Réponse à l'avis de la MRAe du 14 novembre 2023

Parc éolien des Colchiques

Communes d'Accolans, de Bournois,
de Mancenans et de Soye

Avril 2024

Figure 1 : Hypothèse de raccordement au poste source d'Abbenans

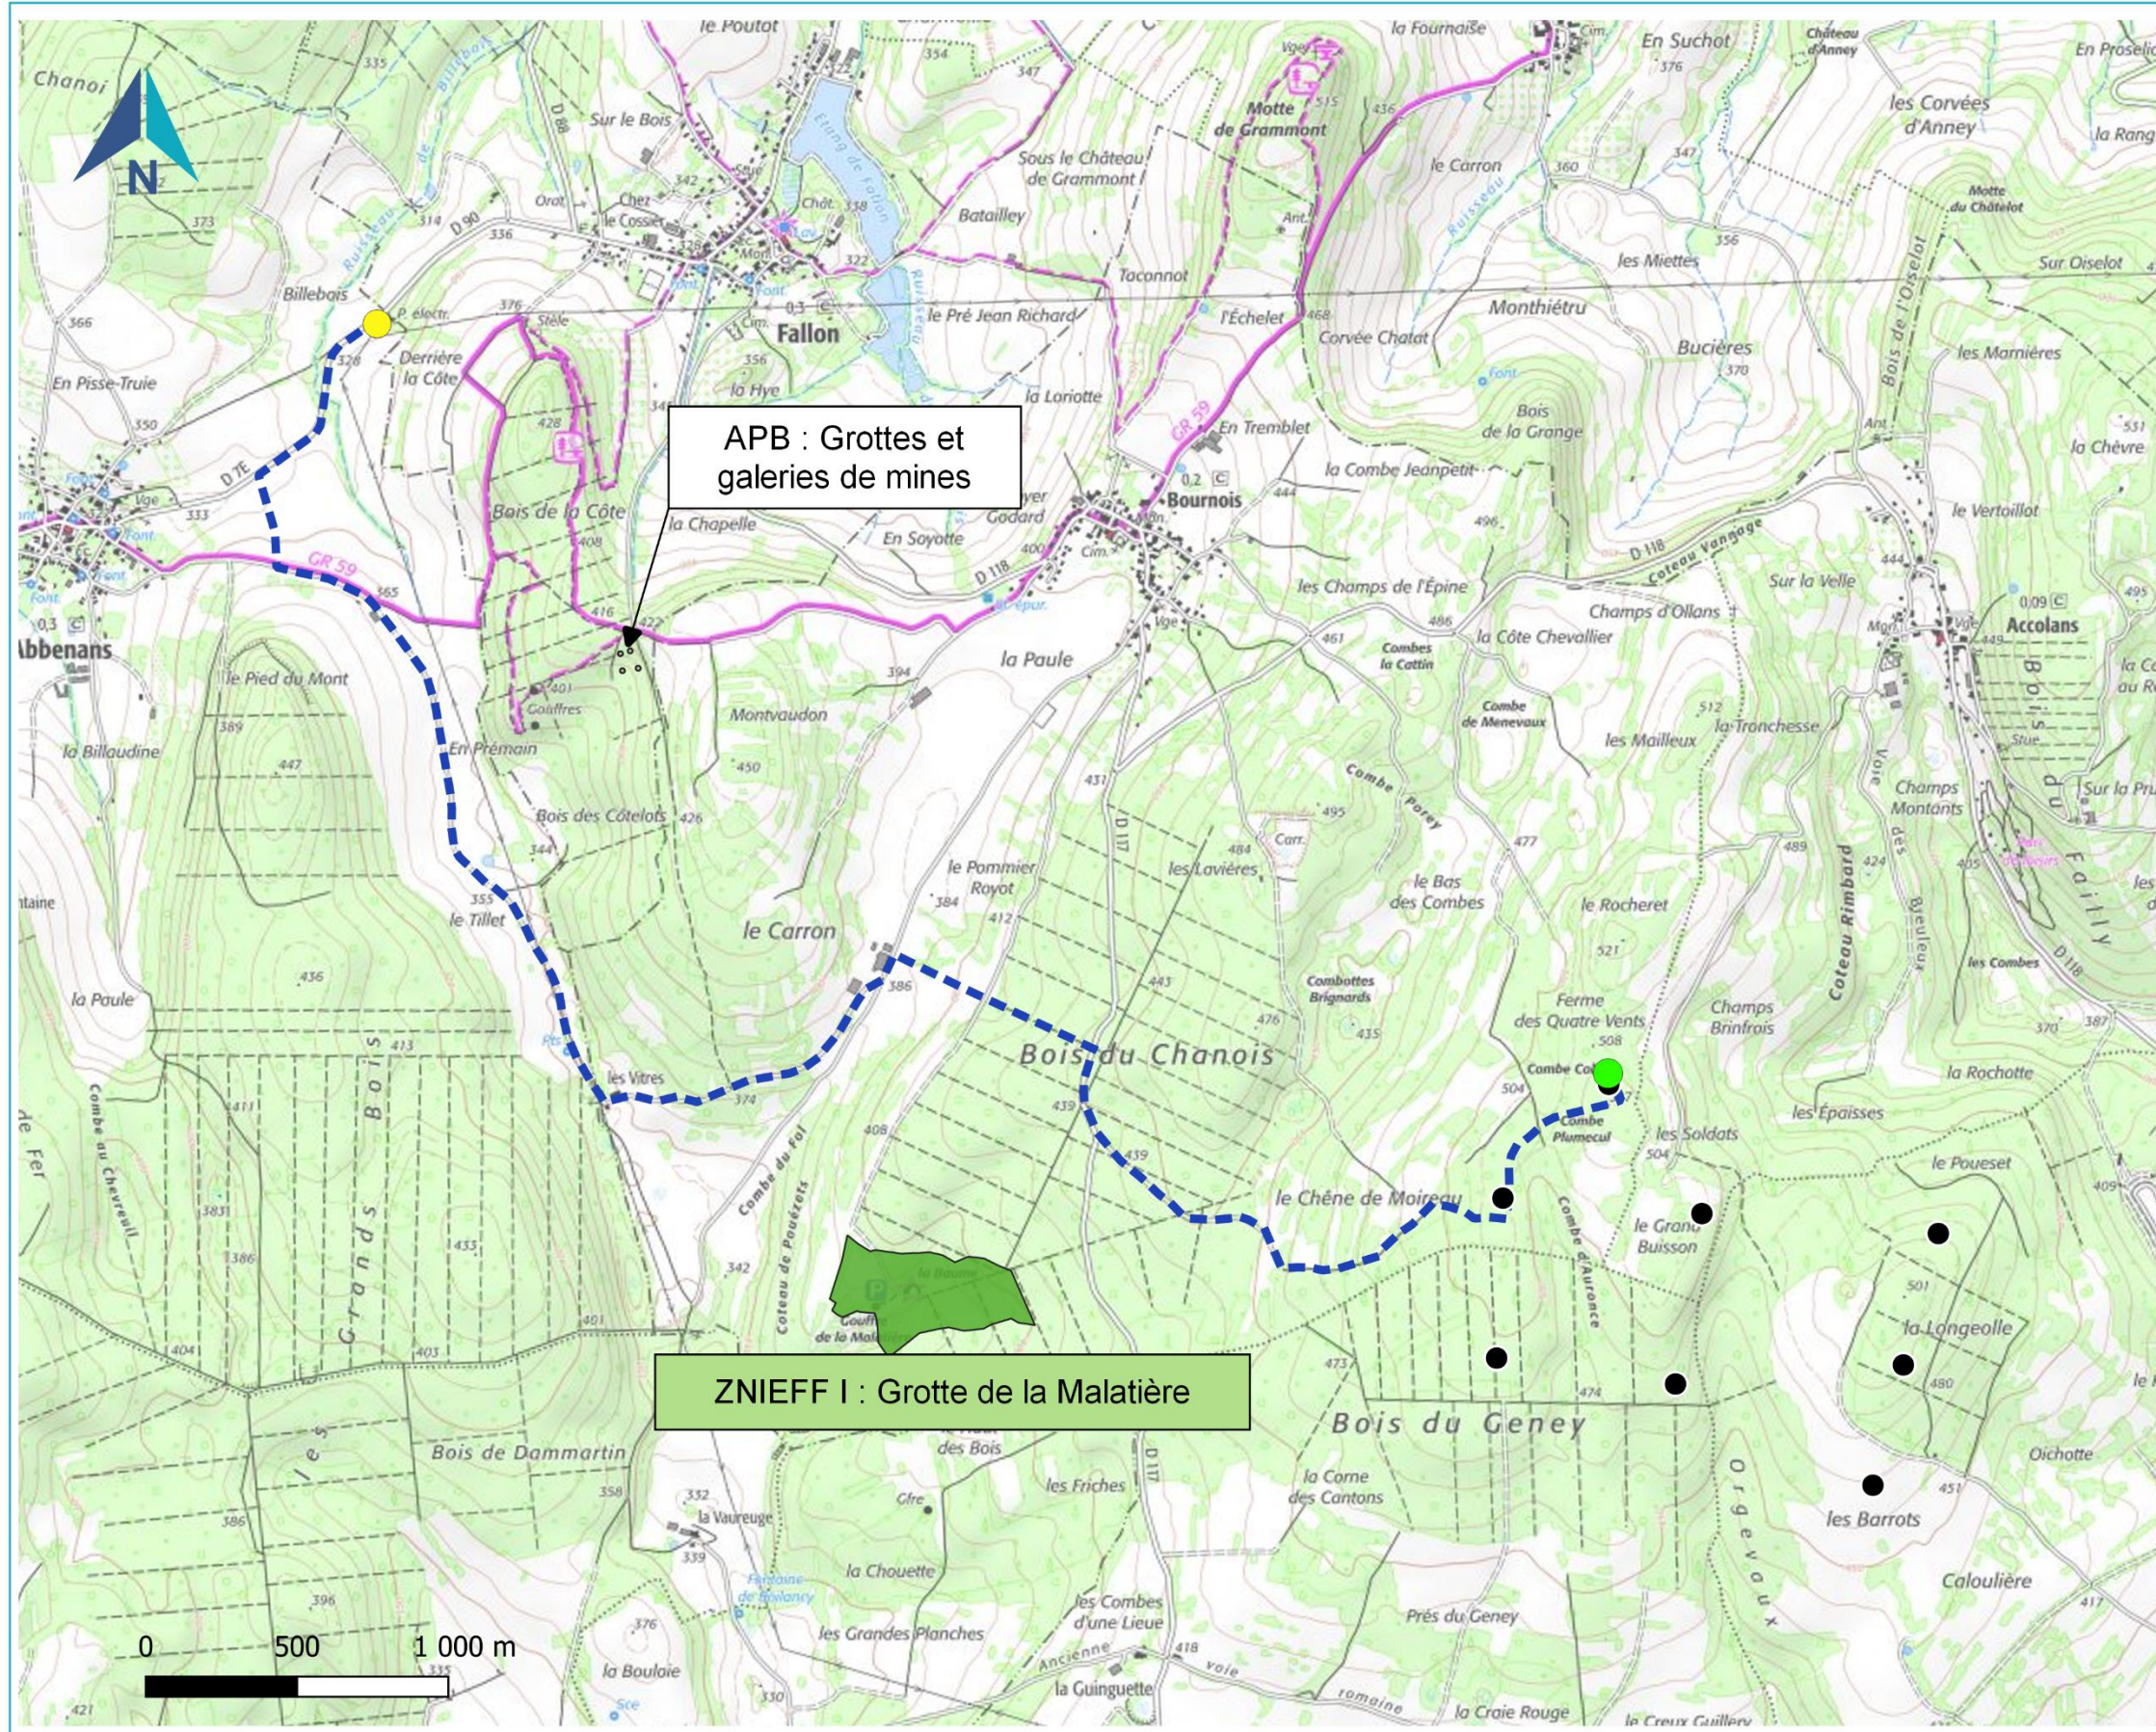
La MRAe recommande d'intégrer dans l'étude d'impact les raccordements potentiels aux postes sources qui font partie intégrante du projet et de prévoir le cas échéant les mesures ERC dans les différents cas.

Ainsi, le tracé du raccordement vers le poste source d'Abbenans ne traverse aucune zone naturelle d'intérêt reconnu, et longera au maximum les chemins et routes existants (cf. figure 1 ci-dessous). Une tranchée de 50cm de large sur environ 400 mètres linéaires devra cependant être créée au sein du bois du Chanois. Ce déboisement pourra être réalisé entre septembre et octobre pour limiter le dérangement de la faune. Une procédure d'abattage non vulnérante des arbres creux pourra être mise en place en cas de présence d'arbres à cavités.

Ainsi le raccordement n'aura aucun impact sur les habitats et les espèces identifiées dans cette ZNIEFF.

Aucun déboisement supplémentaire ne sera nécessaire puisque l'ensemble du tracé suivra les chemins à créer du parc éolien des Colchiques ainsi que les chemins existants.

Le raccordement du parc éolien des Colchiques vers le poste source de l'Isle sur le Doubs sera donc le tracé privilégié.
